Controlebezoek - Periodiek [Hfst 6.5]

Verslagnummer:
31/05052025/45876/50063/1

Inspectie adres: Spoorwegstraat 5, 9550
Herzele (België)
Type: Controlebezoek - Periodiek [Hfst 6.5]

Eendraadsschema en situatieplan

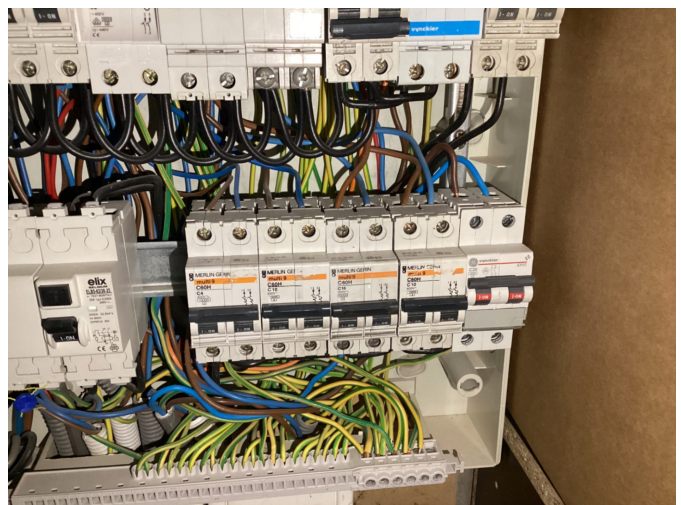
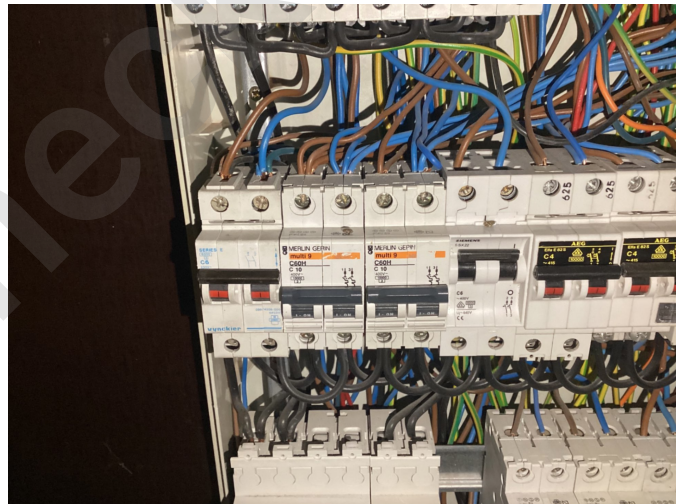
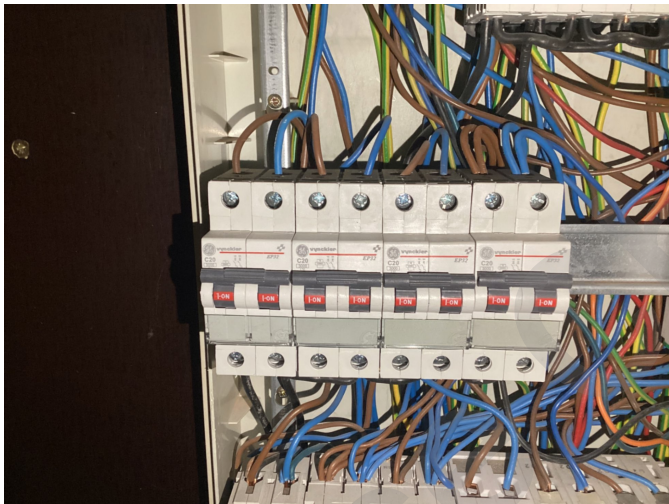
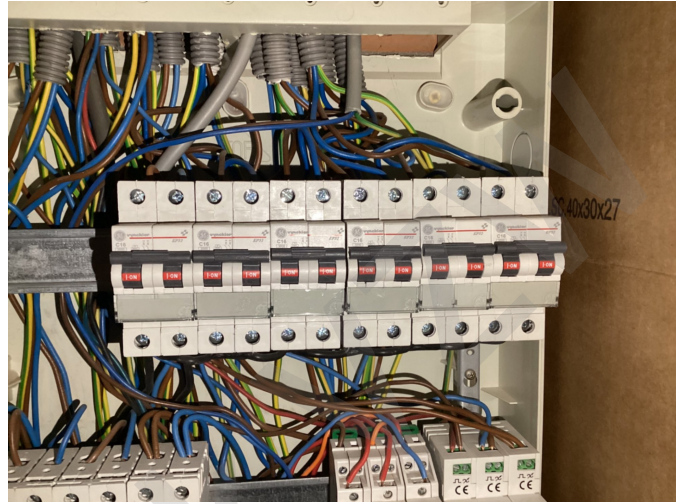
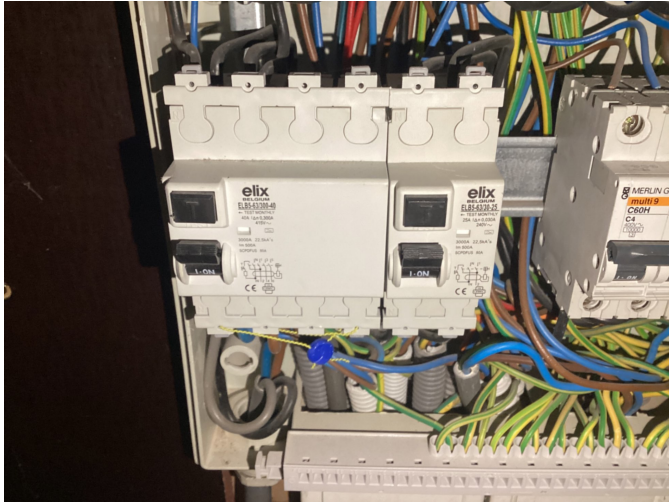
- Het verdeelbord is onvoldoende gemarkeerd. Individuele markering, voedingsspanning en/of gevarendriehoek ontbreken. - oAfd 3.1.3.3; Afd 9.4.1
- Het eendraadsschema en situatieplan komen niet overeen met de werkelijkheid. - Afd.3.1.2
Extra opmerking: O.a. eendraadsschema, er zijn automaten met een andere nominale stroom en reserve automaat op plan is in werkelijkheid een kabel op aangesloten
